FST-ZUX999

HA/007

1. Descripción del Problema

2. TIPS: Probables Defectos y Soluciones

Para la tarjeta con sufijos que van del -11 al -13.

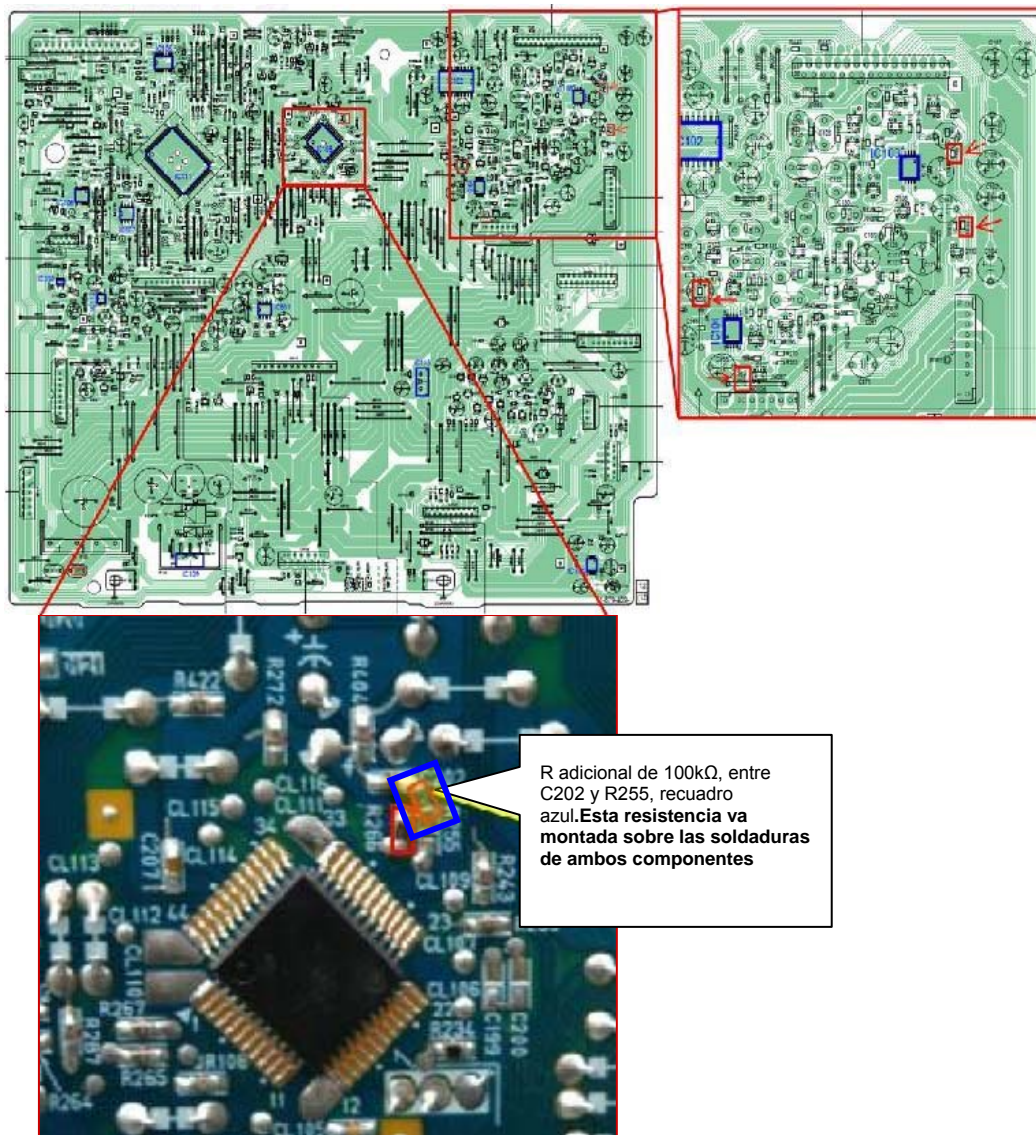
Una vez identificado el sufijo de la tarjeta, considere la ubicación de la R255 ó la resistencia adicional como a continuación se marca.

[TARJETA]	[REFERENCIA]	[VALOR ORIGINAL]	[NUEVO VALOR]
Main Board	R155,R156,R200,R201	2.2kΩ	4.7kΩ
Main Board	R266	0Ω	33kΩ
Main Board	R255	No se encuentra colocada	Colocar R de 100kΩ
SH-TAS Board	C217	1000pF	100pF
SH-TAS Board	R105,R106,R107,R108	27kΩ	47kΩ
Speaker Terminal	R037,R038,R039,R040	1kΩ	22kΩ
Speaker Terminal	R033,R034,R035,R036	100kΩ	47kΩ
Speaker Terminal	C009,C010,C011,C012	220pF	100pF
Microphone Board	R503	1kΩ	1.5kΩ
AMP Board	R866	39kΩ	47kΩ
